改善箇所説明図 ①

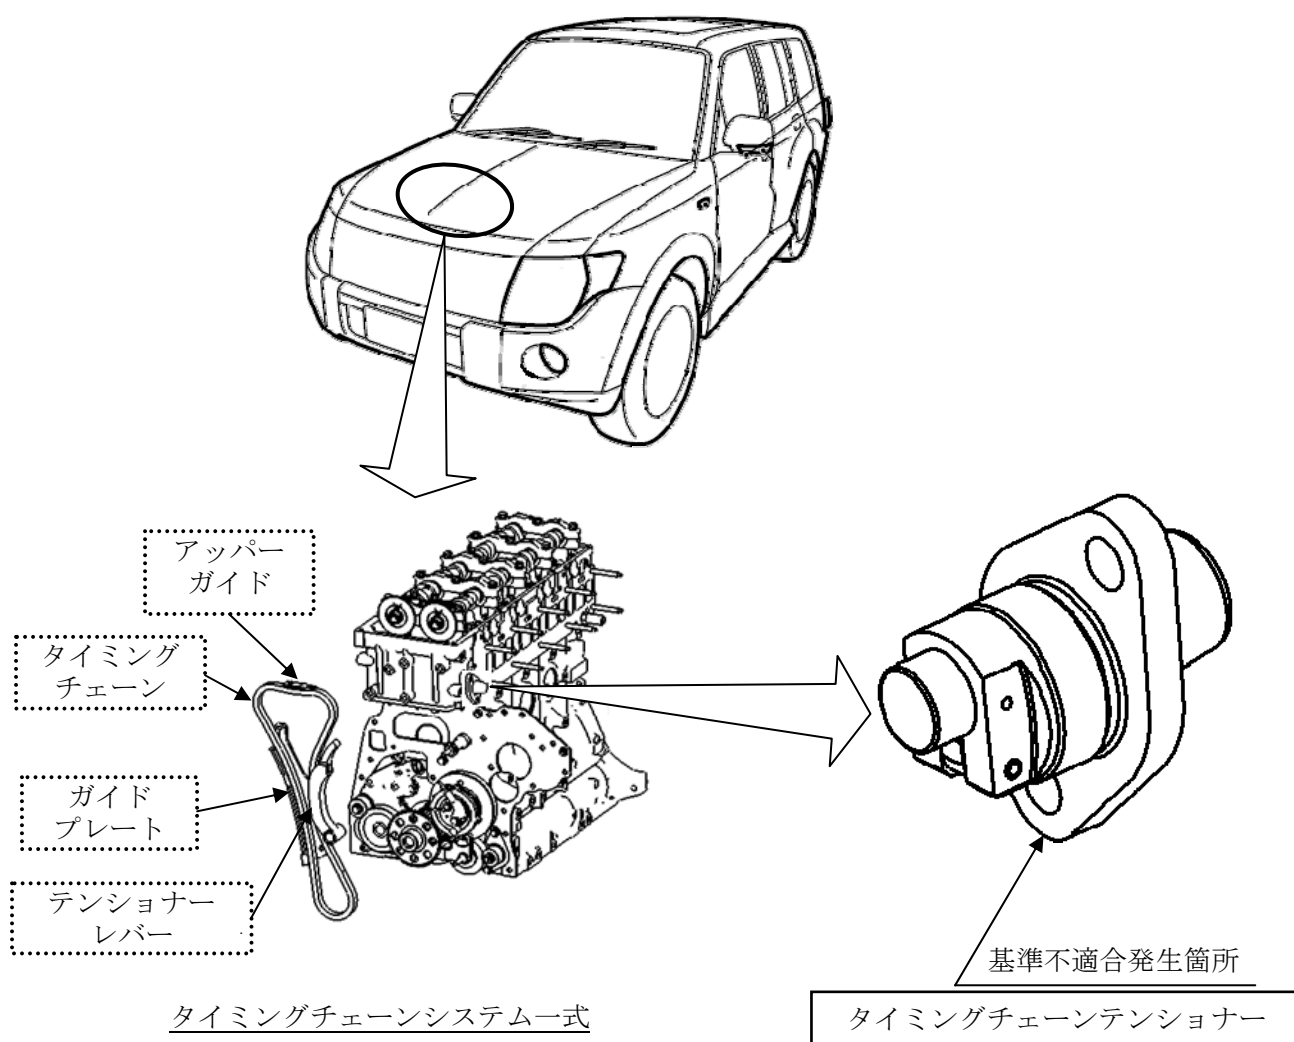
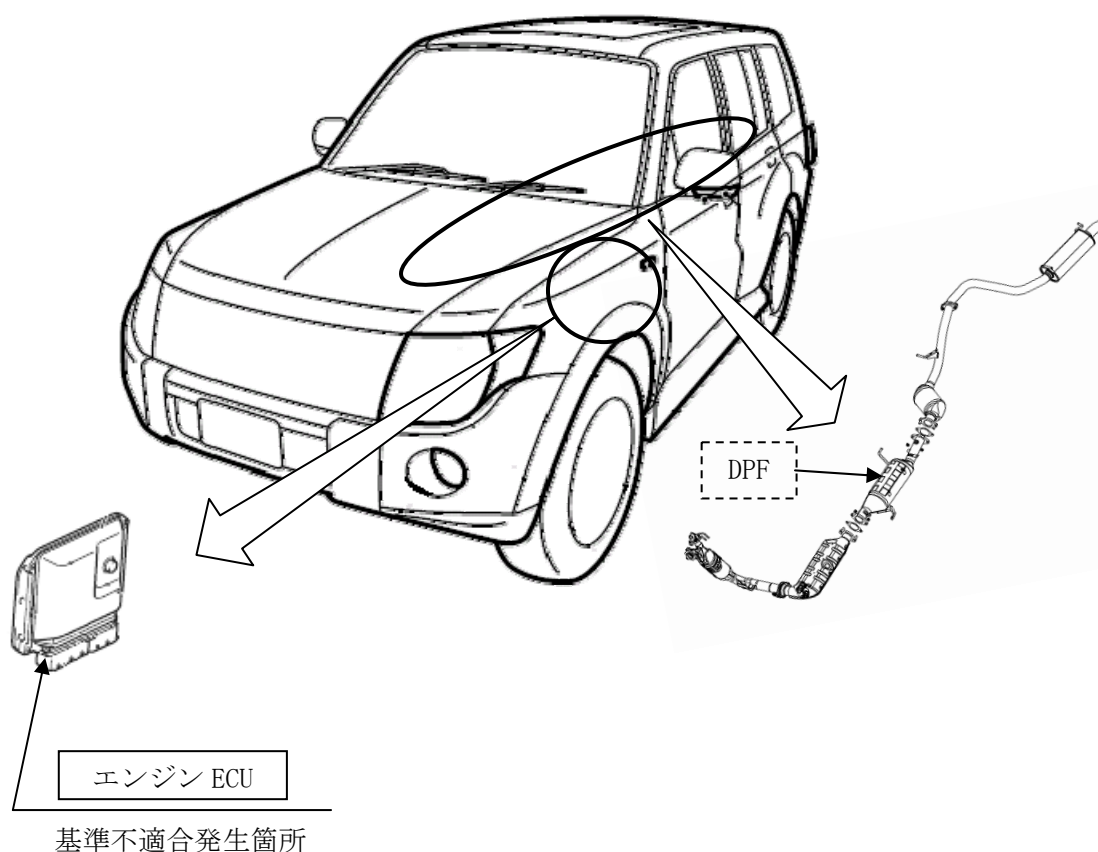
タイミングチェーンテンショナーの張力調整機構の構造が不適切なため、タイミングチェーンにかかる張力が不足して、エンジン駆動中に異音が発生することがある。そのため、そのままの状態で使用を続けると、タイミングチェーンが破損し、最悪の場合、エンストして再始動できなくなるおそれがある。

全車両、タイミングチェーンテンショナーを対策品と交換する。また、タイミングチェーンシステムを点検し、損傷が確認された場合は、システム一式を新品と交換する。

注：図中の 内は、点検および交換する部品を示す。

図中の 内は、タイミングチェーンシステムに損傷があった場合に交換する部品を示す。

改善箇所説明図 ②

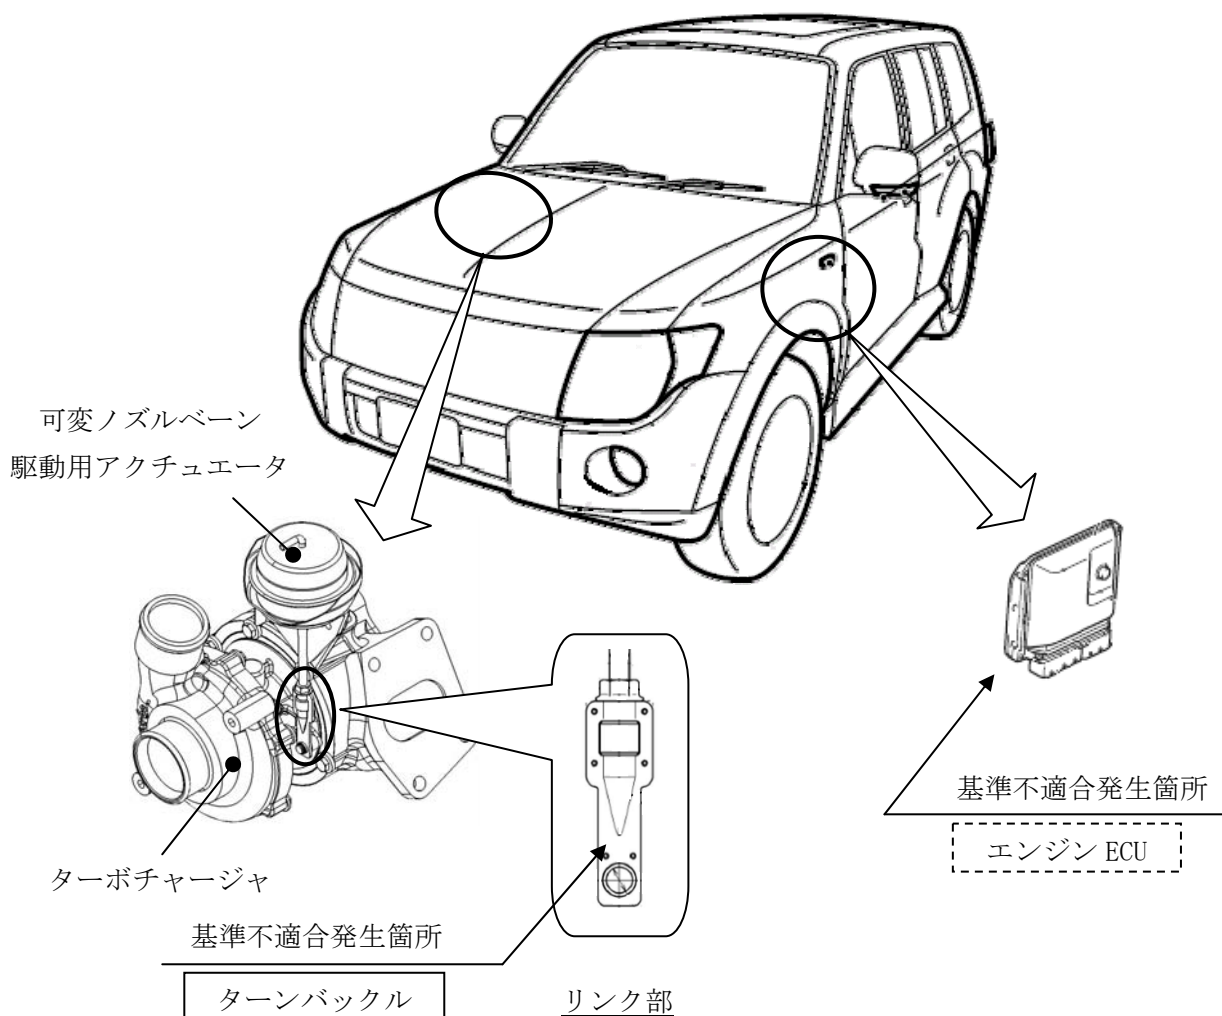
エンジン ECU の燃料噴射プログラムが不適切なため、燃料噴射の学習機能が正常に機能しないことがある。そのため、DPF（ディーゼル粒子状物質除去装置）に過剰に煤が堆積し、そのままの状態で使用を続けると、最悪の場合、エンストして再始動できなくなるおそれがある。

エンジン ECU のプログラムを対策品に書き替え、燃料噴射学習を実施するとともに、DPF を点検し、煤が過剰堆積しているものは新品に交換する。また、メンテナンスノートの「コモンレール噴射システム噴射量補正」点検整備方式のページにシールを貼り付け、正しい記載内容に訂正する。なお、エンジン ECU が対策済みの車両は、メンテナンスノートの訂正のみを実施する。

注：図中の 内は、プログラムを書き替える部品を示す。

は、点検結果により交換する部品を示す。
